**RESOLUCION No. 2480**  
**19 de agosto de 2016**

**POR LA CUAL SE RESUELVE UN RECURSO DE REPOSICIÓN**

Que mediante resolución No. 1478 del 20 de mayo de 2016, la Dirección Territorial Norte de la Corporación Autónoma del Alto Magdalena- CAM, negó la Licencia Ambiental para el proyecto denominado “Pequeñas centrales Hidroeléctricas en la cuenca media del Rio Bache, Departamento del Huila (Municipio de Santa María) denominado Bache II (El Socorro)”, solicitada por Electrohuila S.A. E.S.P Nit 891.180.001-1.

**2.3.1.1.6 Tubería de presión - Santa María**

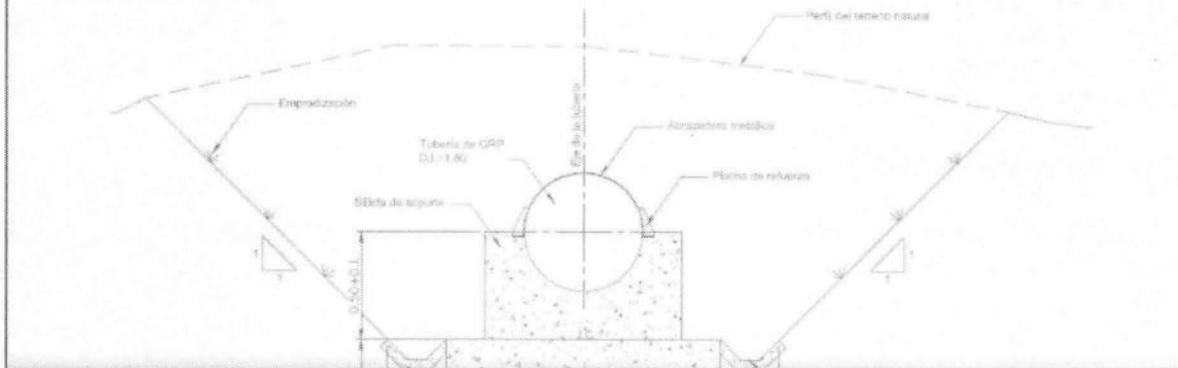
1. No identifica exactamente los puntos de cruce de drenajes o fuentes hídricas acorde con el trazado de la red de conducción, sobre los cuales se debe evaluar las correspondientes Ocupaciones de Cauce.  
Igualmente, no existen diseños de las estructuras de soporte (viaductos) para el paso de la red de conducción (tubería), sobre los cauces de drenajes o fuentes hídricas.  
Se refiere exclusivamente a la ocupación de cauce para la estructura de bombeo requerida para el desarrollo constructivo del proyecto en 2 puntos, bajo un esquema típico y no un diseño real.

Carece de todo sentido la aseveración de la página 52 del recurso de reposición, donde cita que "Por lo que no habrá cruce de la conducción con drenajes, ni su correspondiente ocupación de cauce; ni necesidad de viaductos", siendo que los últimos 275m de tubería a presión serán colocados en zanja sobre una topografía de alta montaña, para llegar a la casa de máquinas.

Se contradice así mismo, con lo descrito en la página 54 del mismo recurso de reposición, donde reconoce la necesidad de hacer ocupación de cauce en 14 puntos, sin que se resuelva de fondo los diseños definitivos necesarios.
